H24-D1-1 深度53.77~54.54m 断層ガウジの幅 (No.17) を変更

第833回審査会合

敦賀発電所2号炉 敷地の地形、地質・地質構造について

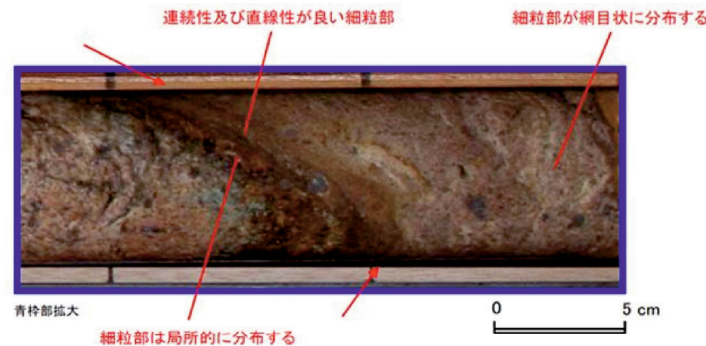
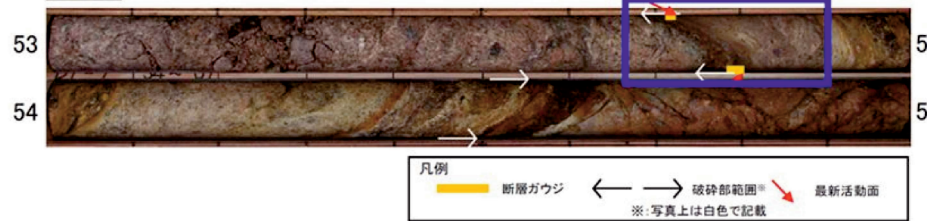
- 従前提示していたデータでは性状一覧表に断層ガウジの幅を1.5cmと記載していたが、以下のことから、1.0cmが正しい値であるため、1.5cmから1.0cmに変更した。
- コア観察カードには深度53.77~53.80m間を粘土状破碎部(Hc-2)として、幅1.5cmと記載していたが、コアの再観察の結果、深度53.77~53.78m間は石英粒や岩片を主体とすることから、変質したカタクレーサイトであると判断した。一方、深度53.78~53.80m間は連続性及び直線性が良い粘土主体であることから断層ガウジであると判断した。
- 断層ガウジの範囲を変更したため、それに該当する真幅を測定し、1.0cmとした。

- 深度53.77~53.78mの「粘土質礫状」と記載の箇所については、やや軟質であるが、含まれる細粒部は局部的に分布し、連続性及び直線性に乏しく、原岩組織が認められる岩片を主体とし基質も細粒化した岩片からなる組織も認められる。これらのことから変質したカタクレーサイトであると判断した。
- 深度53.78~53.80mの「粘土状」と記載の箇所については、軟質で、細粒部の連続性及び直線性が良く、原岩組織が認められる岩片を主体とし基質も細粒化した岩片からなる組織も認められない。これらのことから断層ガウジであると判断した。
- 深度53.80~53.90mの「粘土混じり岩片状」と記載の箇所については、やや硬質で、含まれる細粒部は網目状に分布し、連続性及び直線性に乏しく、原岩組織が認められる岩片を主体とし基質も細粒化した岩片からなる組織も認められる。これらのことから変質したカタクレーサイトであると判断した。

- 深度53.77~53.78m間は石英粒や岩片主体、深度53.78~53.80m間は粘土主体で、性状が異なることからカタクレーサイトと断層ガウジに区分した。
- 断層ガウジの範囲を変更したため、それに該当する真幅を測定し、1.0cmとした。

断層ガウジ・断層角礫の幅算出資料(H24-D1-1 深度53.77~54.54m)

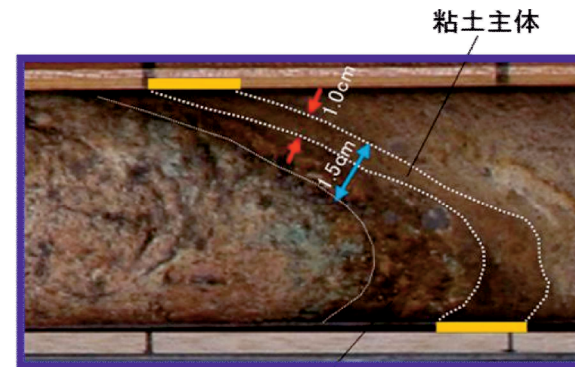
・実測した断層ガウジの幅は1.0cmである。

凡例
 : 従前の断層ガウジ幅
 : 変更後の断層ガウジ幅

明瞭なせん断構造・変形構造の有無 (H24-D1-1 深度58.96~59.30m)

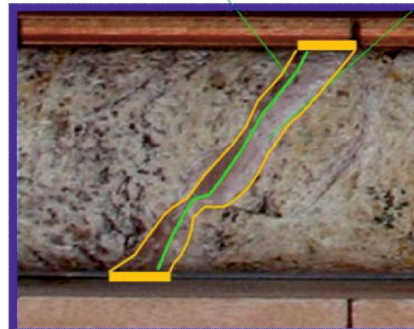
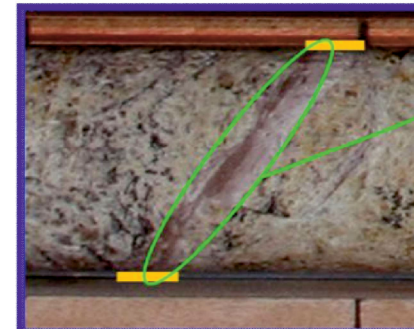
- 従前提示していたデータでは性状一覧表に明瞭なせん断構造・変形構造の有無を「無」と記載していたが、以下のことから、明瞭なせん断構造・変形構造の有無を「無」から「有」に変更した。
- コアの再観察の結果、最新活動面に沿った断層ガウジに灰赤色と灰白色の層状構造が認められることから、明瞭なせん断構造・変形構造は「有」である。
- 従前提示していたデータでは明瞭なせん断構造・変形構造を「無」としていたが、従前の作業プロセスでは今回の元となるデータに相当する記録を作成していなかったため、「無」と記載した根拠がトレースできなかった。

• 最新活動面に沿った断層ガウジには灰赤色と灰白色の層状構造が認められることから、明瞭なせん断構造・変形構造は「有」とした。

H24-D1-1 深度60.12~60.15m 最新活動面を示す赤矢印及び薄片作製位置を示す赤枠の位置 (No.20) を修正

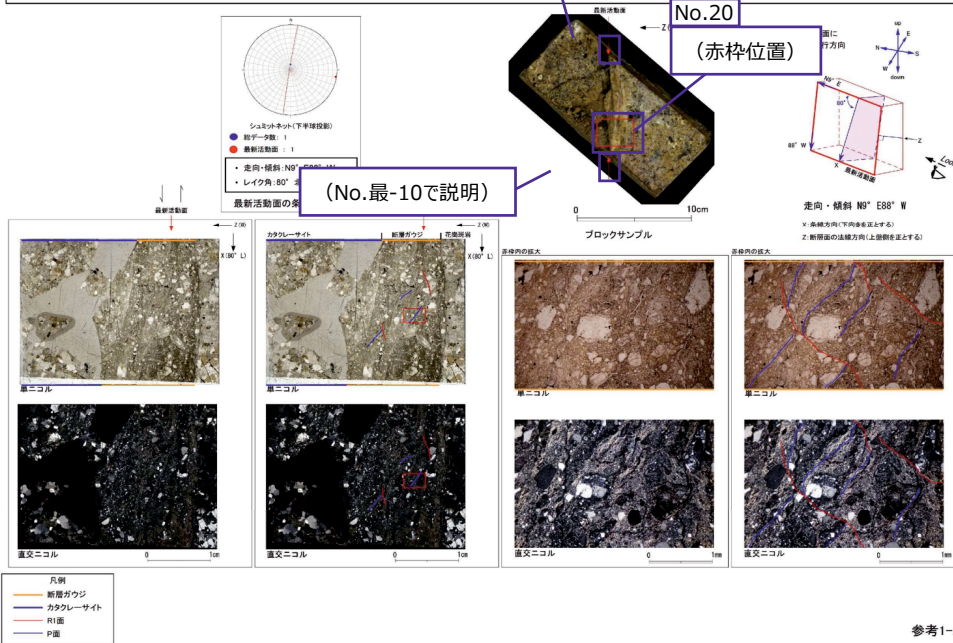
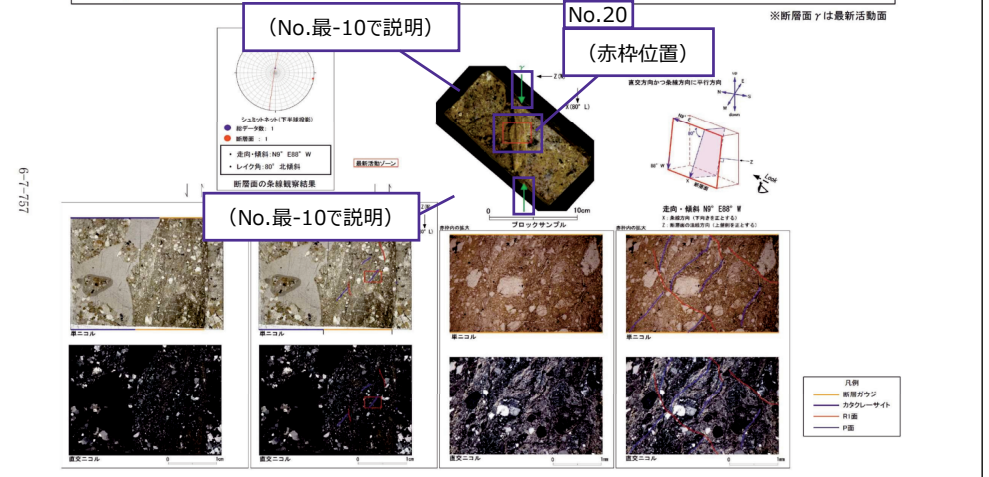
H24-D1-1のボーリングコア(深度60.12m)から採取した薄片試料の観察結果によれば最新活動面の変位センスは、正断層成分が卓越する。

H24-D1-1のボーリングコアから採取した薄片試料の観察結果によれば最新活動ゾーンの変位センスは、正断層成分が卓越する。
 ・最新活動ゾーン以下の特徴が認められることから、断層ガウジと判断した。
 > (断層ガウジ)せん断構造に伴う粘土鉱物の定向配列が認められる。
 > (断層ガウジ)基質は粘土鉱物を主体とする。
 > (断層ガウジ)粘土状部の分布は帯状で直線的である。
 > 岩片は少ない。
 > (断層ガウジ)丸みを帯びている岩片が多い。
